嘉磐惠文

年 月 日 戶別 12 樓 D 戶

D戶 建築平面圖(套上層樑)

客戶工程變更單

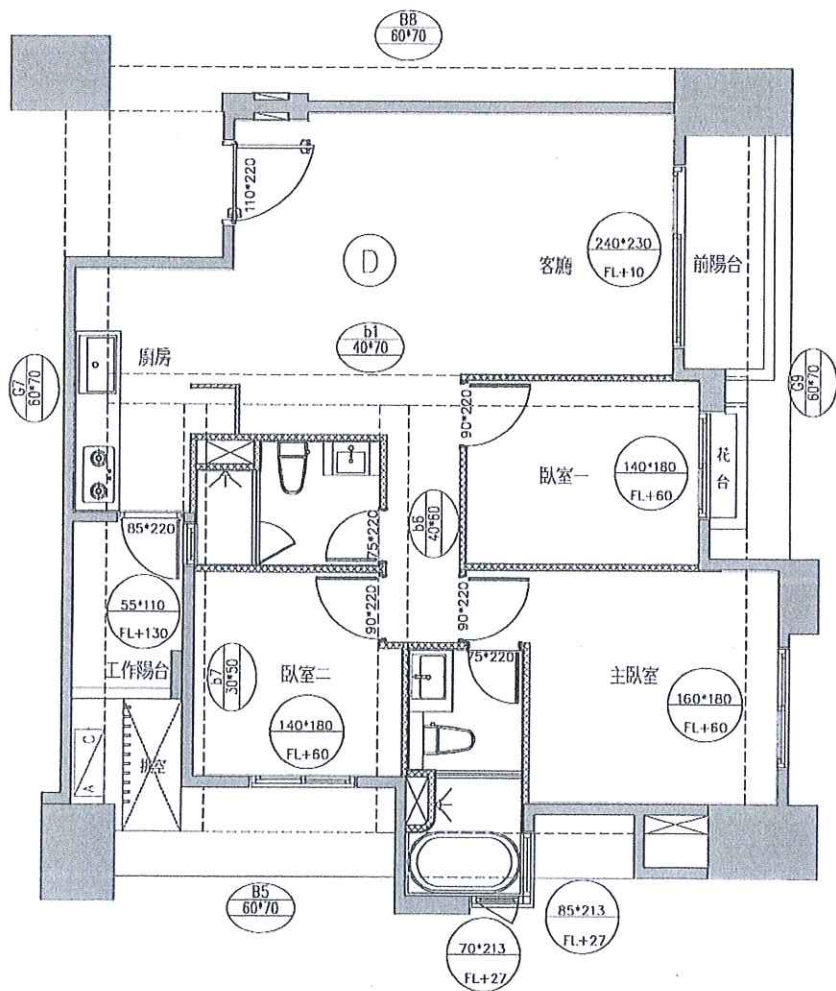
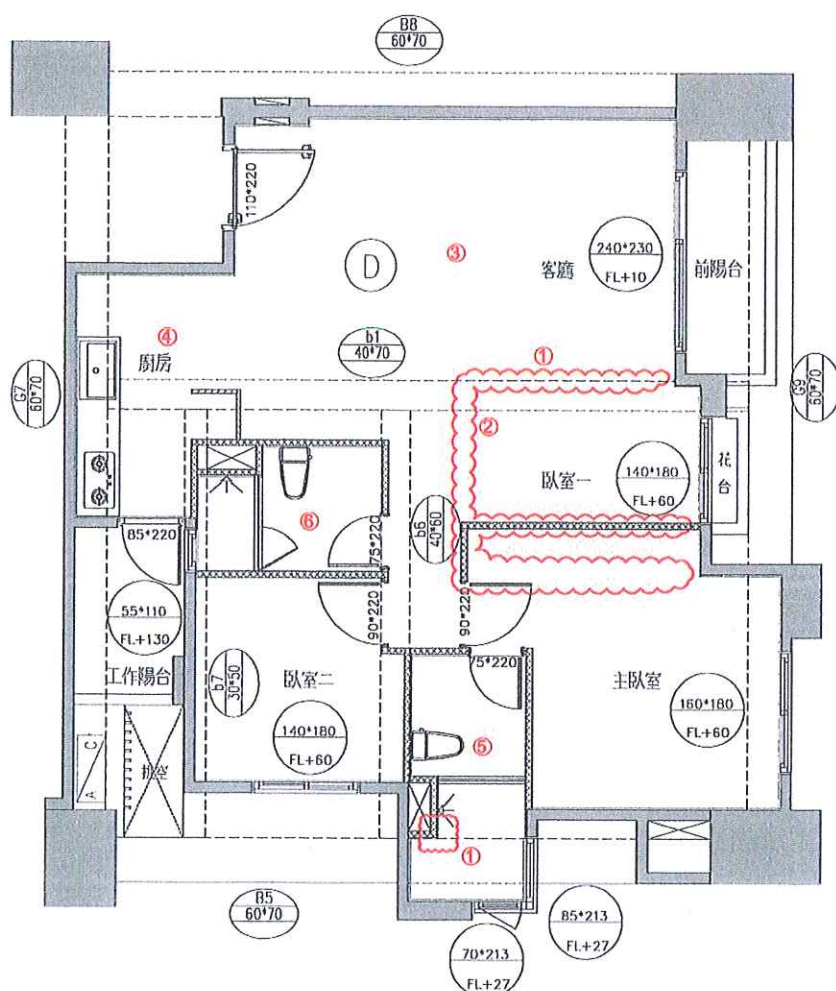
- 1.輕隔間、油漆範圍變更
2.臥室門框扇追減x1
3.浴室外地坪變更包含：
a.木地板全室追減
b.降躁工程追加
c.地板高程完成面-2
4.廚房變更包含：
a.電器櫃(含SVAGO烤箱)追減
b.炊飯器收納櫃點交
c.廚房水槽選色(灰)+下嵌
d.廚房壁磚變更烤漆玻璃
5.主浴變更包含：
a.主牆範圍變更
b.馬賽克變更浴室壁磚
c.管道間變更壁磚加工費追加
d.浴櫃、面盆、龍頭、掛鏡追減
e.馬桶變更客浴馬桶
f.浴缸追減
(含相關設備，保留給排水)
6.客浴變更包含：
a.地壁磚變更主浴地壁磚
b.主牆位置、範圍變更
c.浴櫃、面盆、龍頭、掛鏡追減

D戶 地坪材質範圍示意平面圖

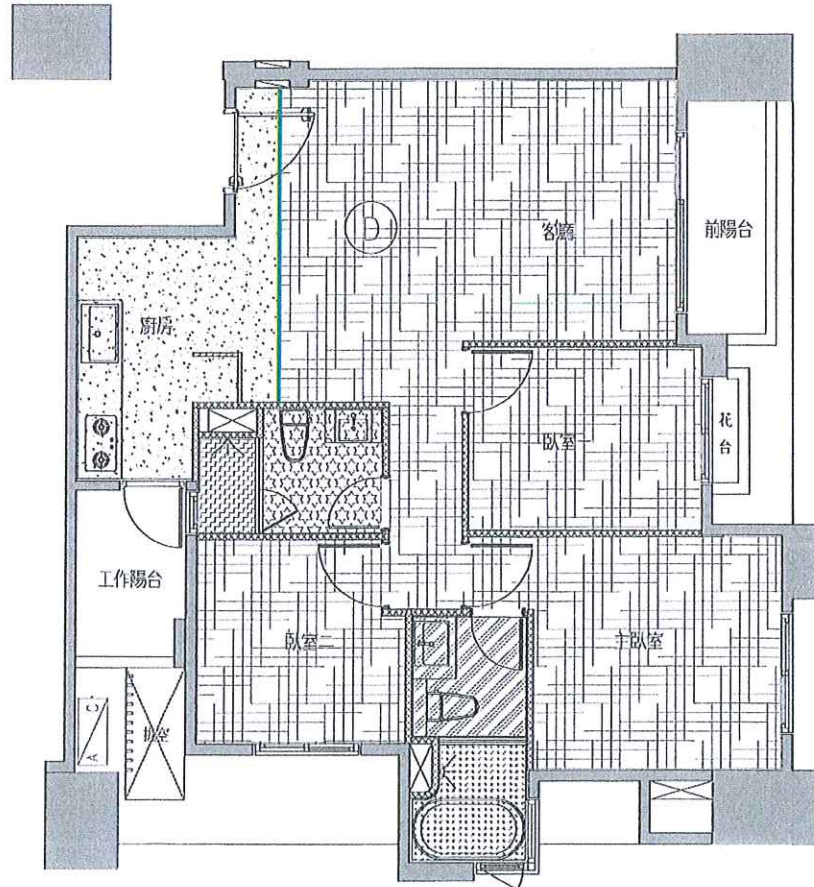
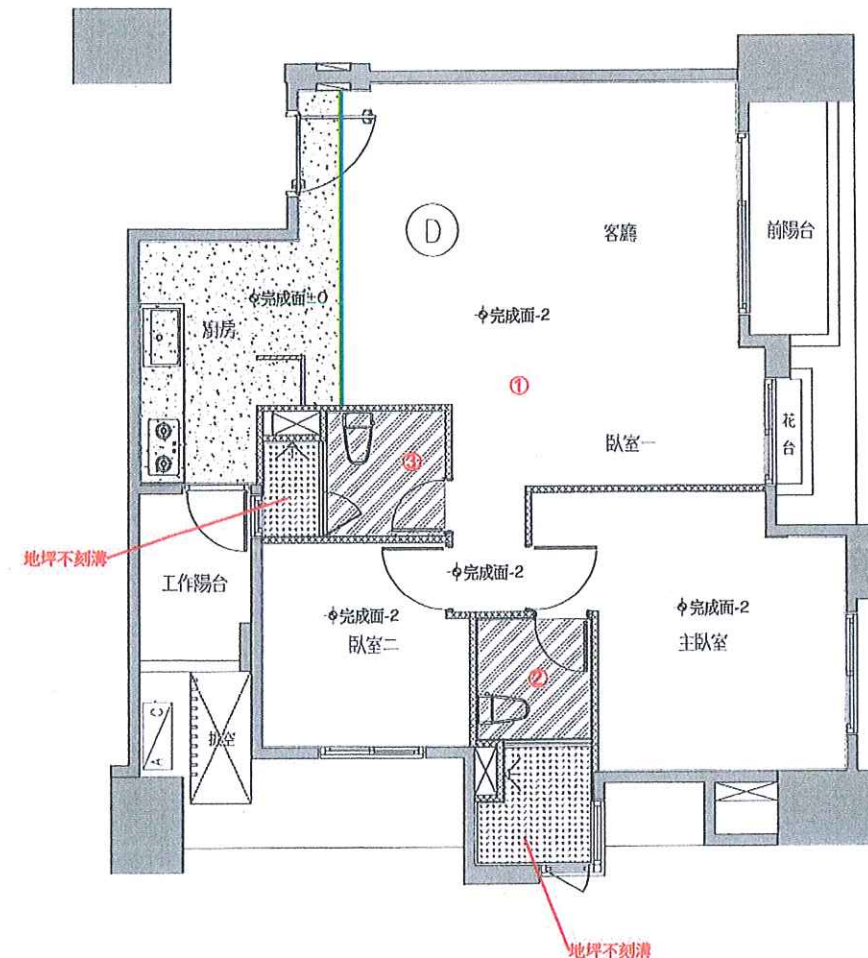
- 1.浴室外地坪變更包含：
 - a.木地板全室追減
 - b.降躁工程追加
 - c.地板高程完成面-2
- 2.主浴濕區地坪不刻溝
- 3.客浴變更包含：
 - a.地壁磚變更主浴地壁磚
 - b.濕區地坪不刻溝
- 4.

D戶 插座及弱電位置示意平面圖

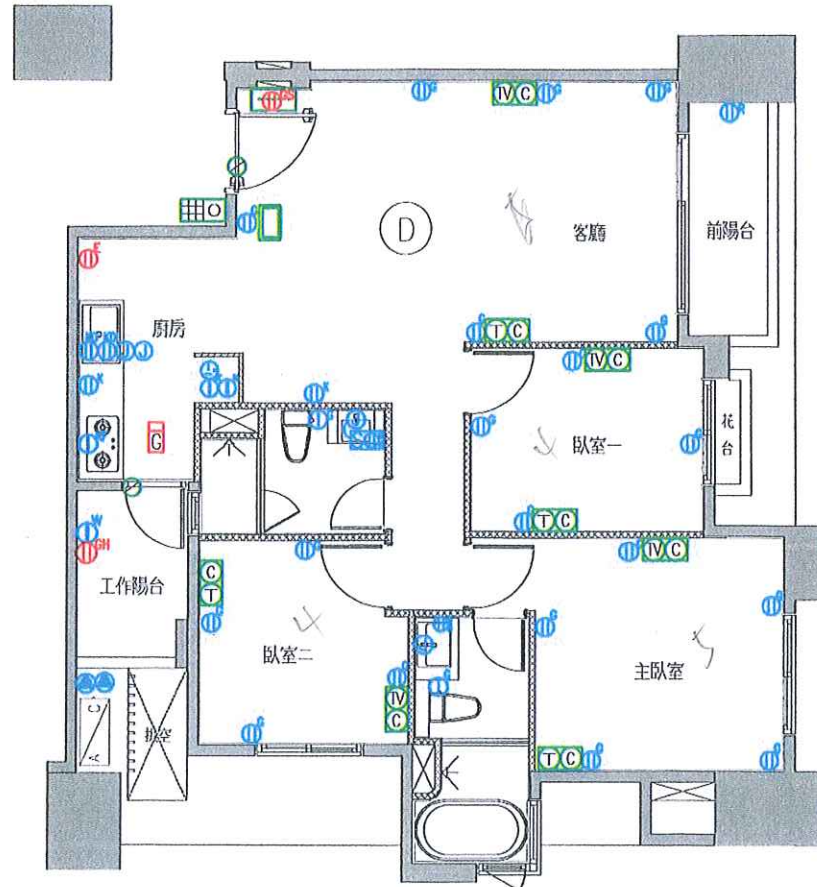
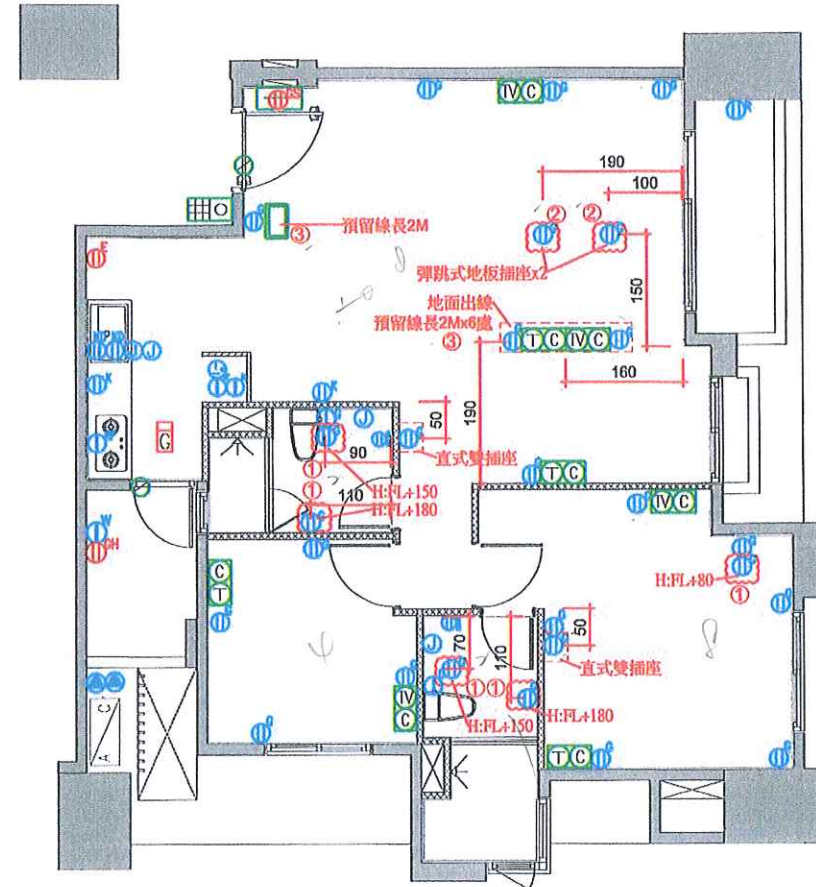
- 1.110V插座追加x5
- 2.110V彈跳式地板插座追加x2
- 3.預留線長2M追加x7

※位置調整如圖

D戶 電燈開關及迴路示意圖(套上層樑)

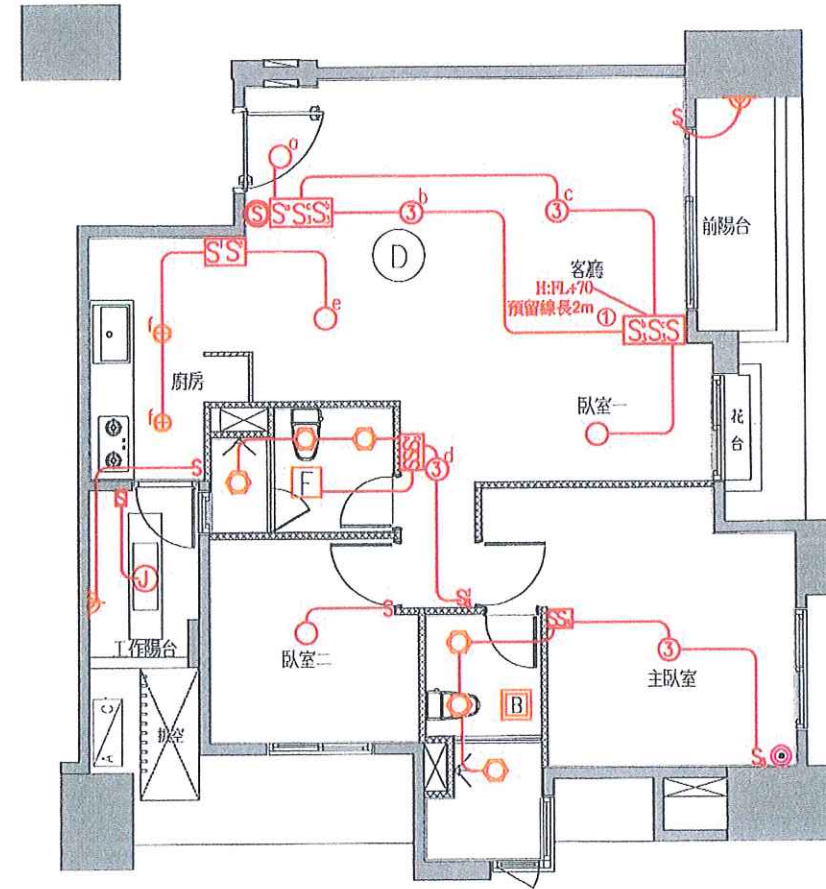
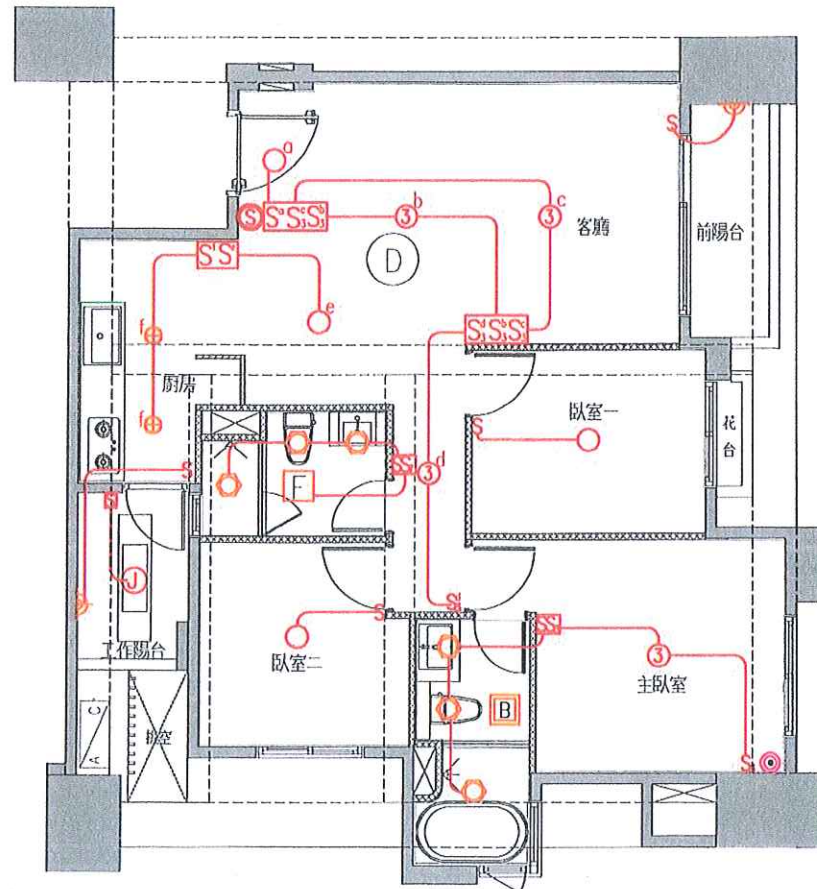
- 1.開關移動如圖
- 2.預留線長2M追加x3
- 3.
- 4.

D戶 冷氣套管及排水位置示意圖(套上層樑)

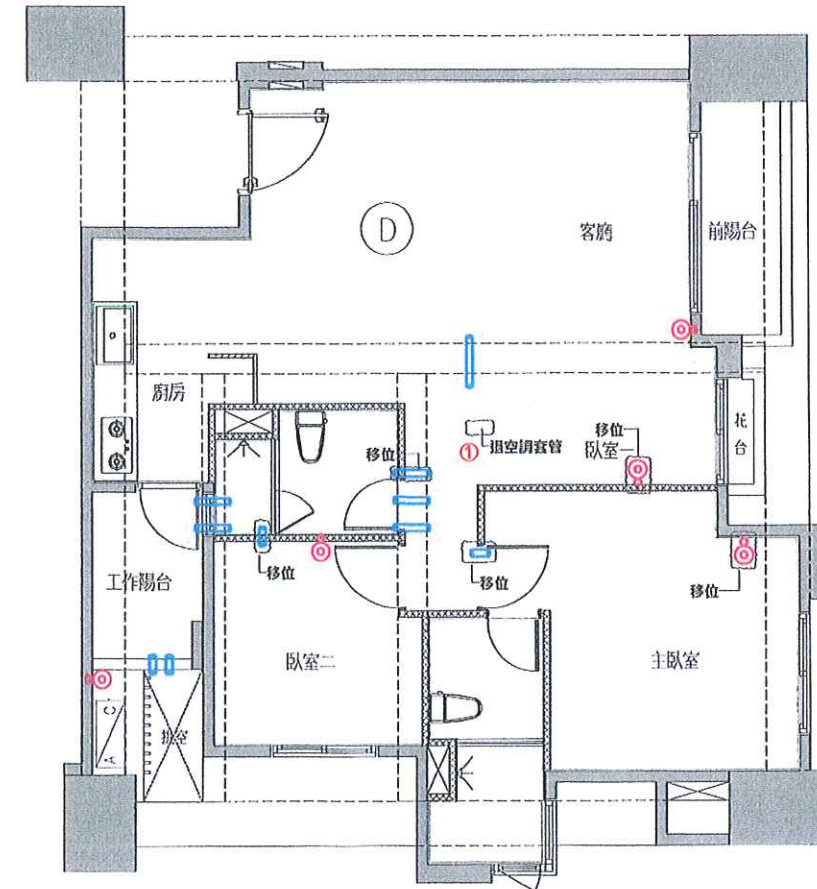
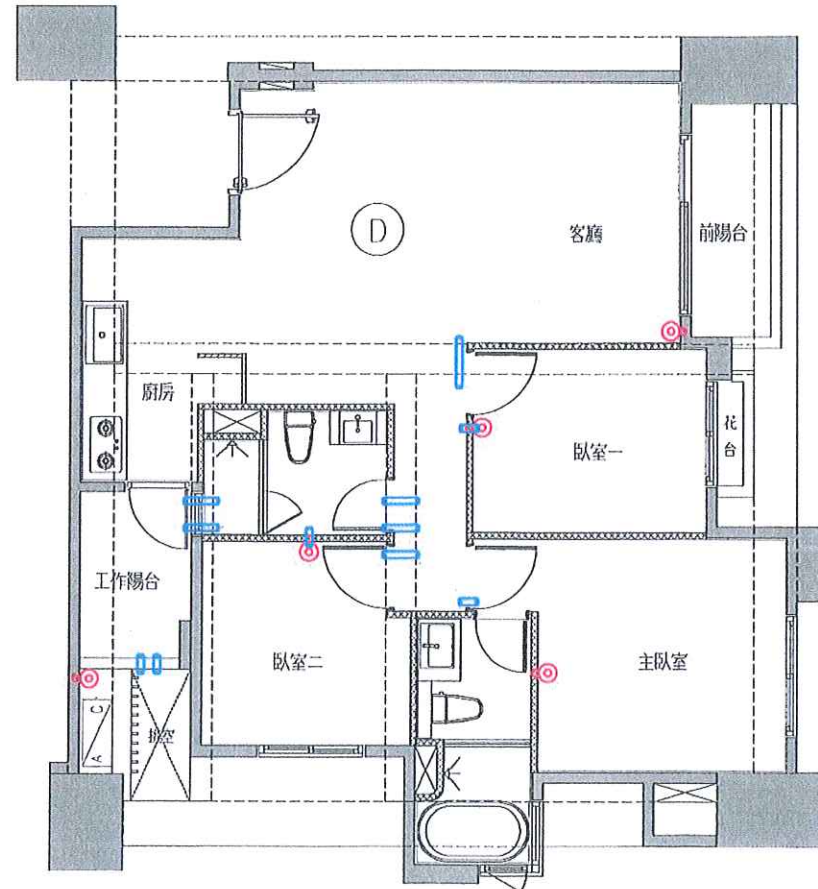
1. 套管追減x1

D戶 排水示意平面圖(套下層樑)

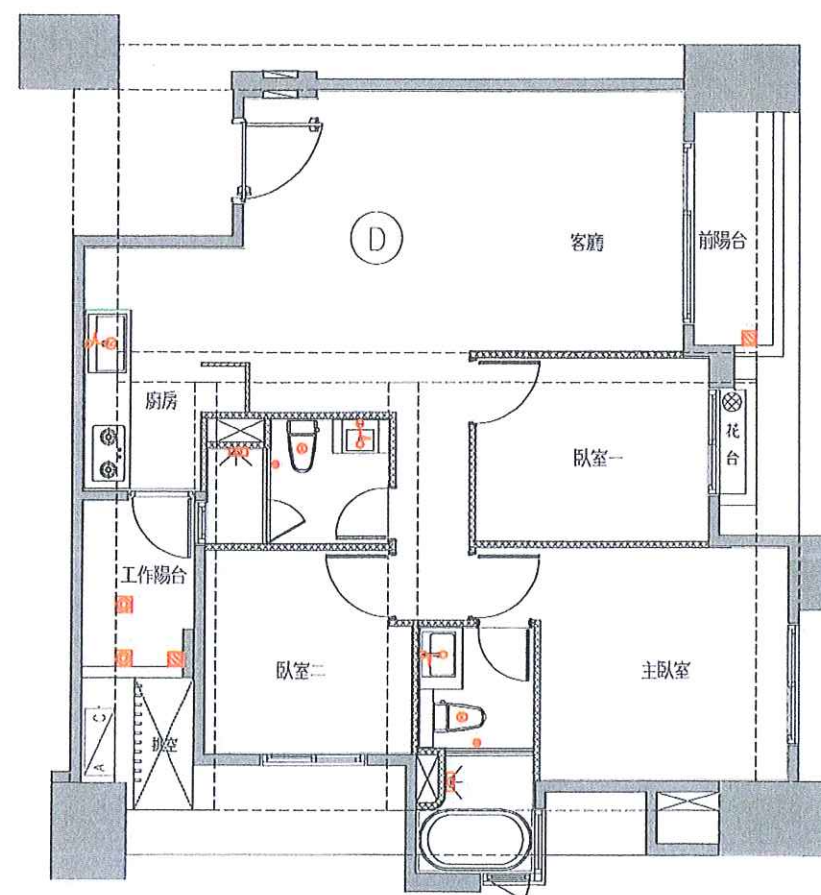
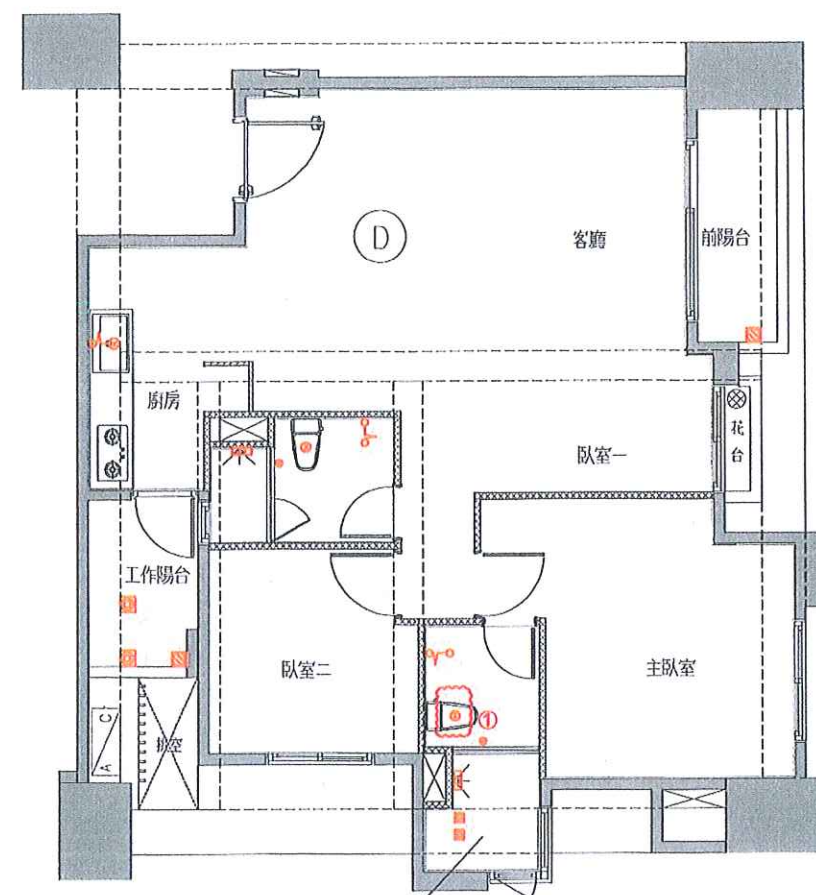
浴缸(含浴缸本體、出水頭、出水開關)追減，保留浴缸給排水及壁面出水口

- 1.主浴馬桶排水配合浴櫃追減移動
- 2.主浴浴缸追減
(含相關設備，保留給排水)
- 3.
- 4.

D戶給水示意平面圖

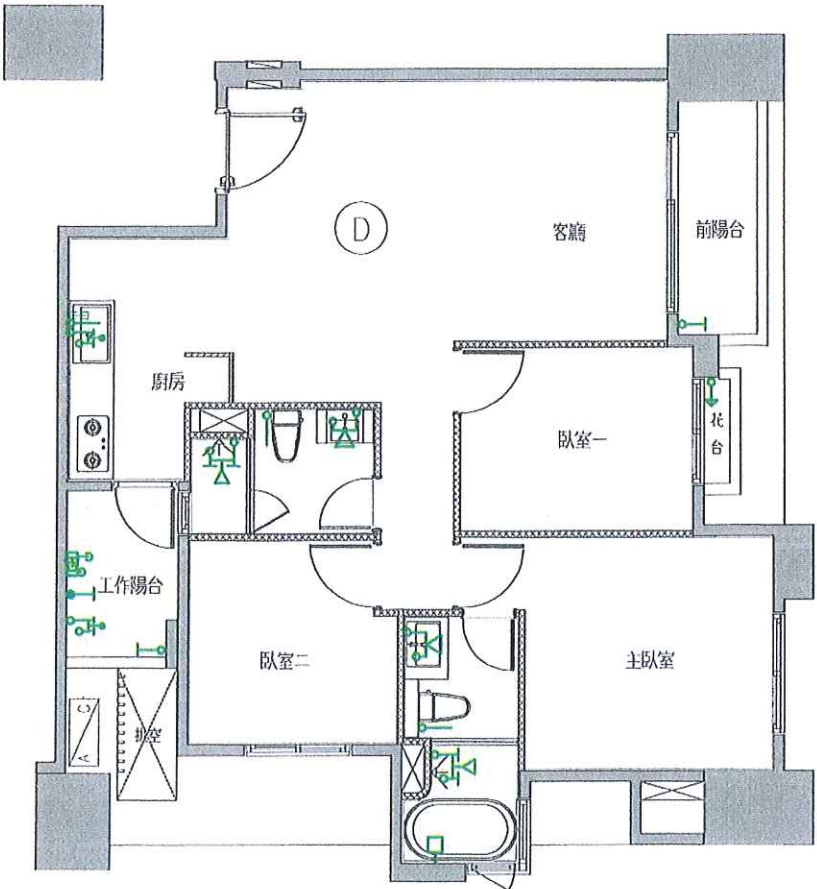
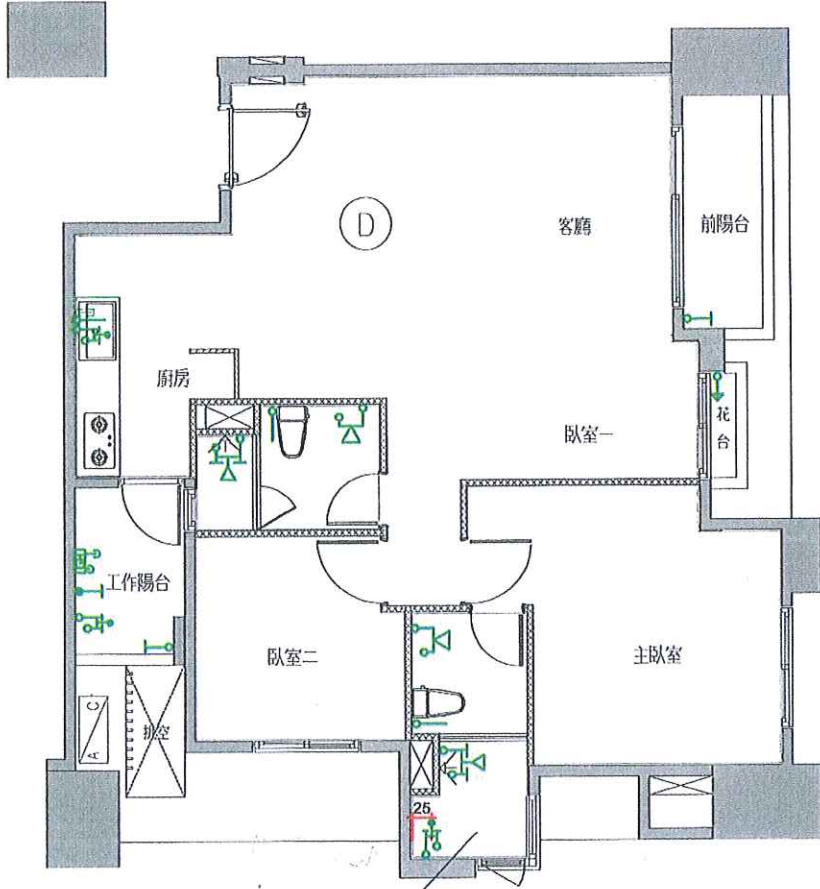
浴缸(含浴缸本體、出水頭、出水開關)追減,保留浴缸給排水及壁面出水口

- 變更事項記錄：
- 1.主浴馬桶給水配合浴櫃追減移動
 - 2.主浴浴缸追減
(含相關設備,保留給排水)
 - 3.
 - 4.
